改善箇所説明図

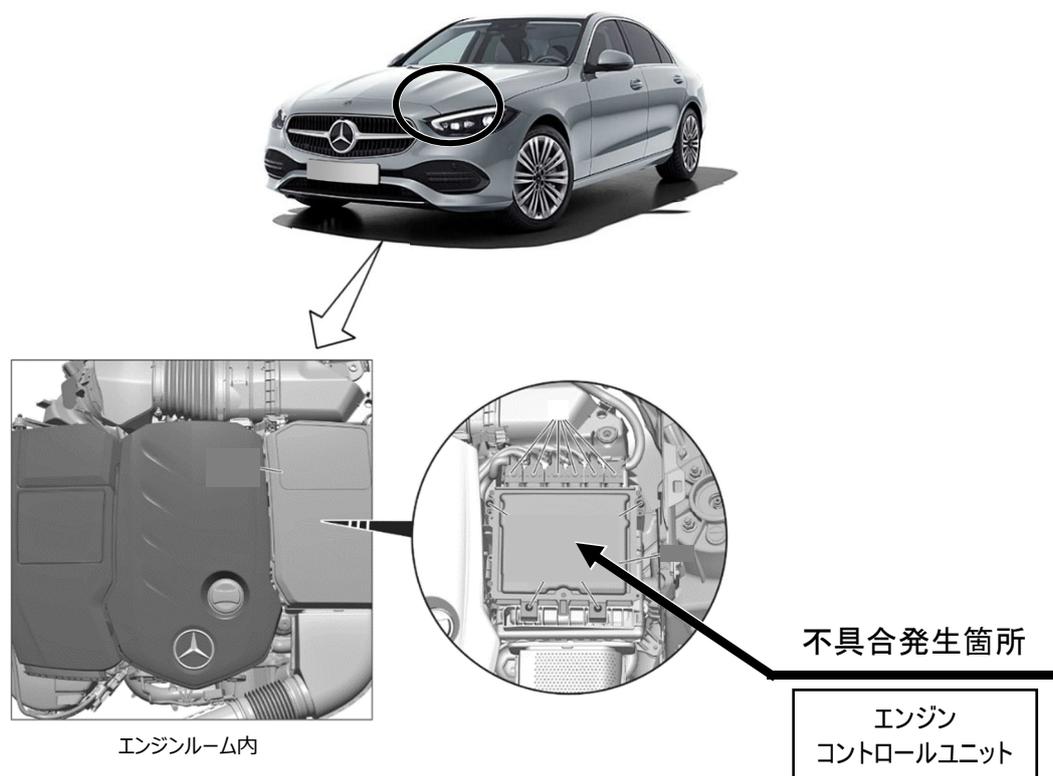
注: は、対策プログラムに書き換える部位を示す。

エンジンコントロールユニットにおいて、制御プログラムが不適切なため駐車中にエンジンフードに当たる日射しの影響を受けて、温度センサが故障していると誤って自己診断することがある。そのため、エンジン警告灯(MIL)が点灯し、最悪の場合、エンジンがフェイルセーフモード(低速一定回転)になり、排出ガスが基準値を超えるおそれがある。

全車両、エンジンコントロールユニットの制御プログラムを対策プログラムに書き換える。
